Дополнение №1 к каталогу «Люки дымоудаления».

*Люк дымоудаления Л-К-02-А*В-...-М
(модульный)*

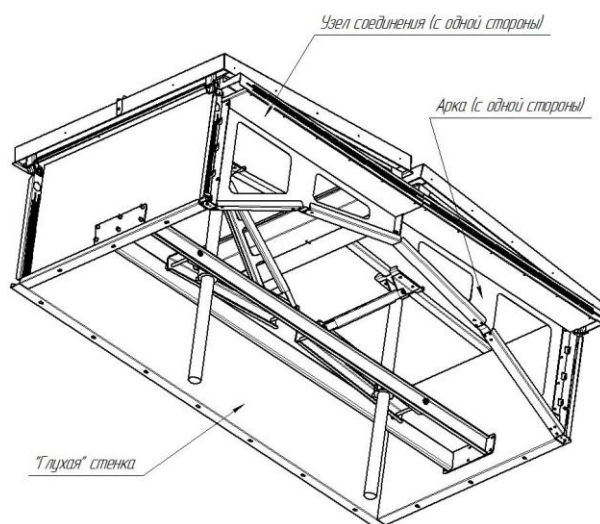
Компанией ВЕЗА разработана уникальная методика легкой и герметичной стыковки люков дымоудаления на кровле. Запущены в серийное производство специальные модификации люков дымоудаления Л-К-02-...-М и Л-К-02-...-МТ. Данная разработка предназначена для использования люков и зенитных фонарей в качестве готовых модулей для сборки световых полос (ленточных зенитных фонарей) неограниченной длины. Отличительной особенностью данной модификации является установка арок вместо боковых стенок и наличие узлов для соединения люков между собой. При этом модификация «М» (модульный) имеет две арки и два узла соединения, а модификация «МТ» (модульный торцевой) только одну арку и один узел соединения. Соединение люков максимально упрощено, все элементы крепления входят в состав люка, а узел соединения выполняется утепленным уже на стадии поставки с завода.
